عن الزجاج بدون إطار تجمع السور G-G1 جديد المفصلي

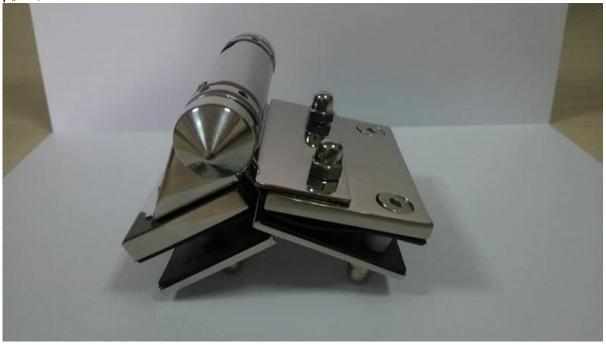
نفس البند) G-G1 وضعنا الآن المفصلي التصميم الجديد ،G-G1 كما وقعت بعض المسألة غير متوقعة حول القديم المفصلي رقم)، الرجاء مراجعة المقارنة على النحو التالي:

زاد (حوالي ضعف من G-G1 نضيف قطعتين أوسع من اللوحة الخلفية لجعل المفصلي أكثر قوة، ولكن بالتأكيد وزن جديد (القديم

.أبقى جودة عالية وقدرة مضادة للصدأ ،Lحول المادة: لا يزال لاستخدام الفولاذ المقاوم للصدأ 316
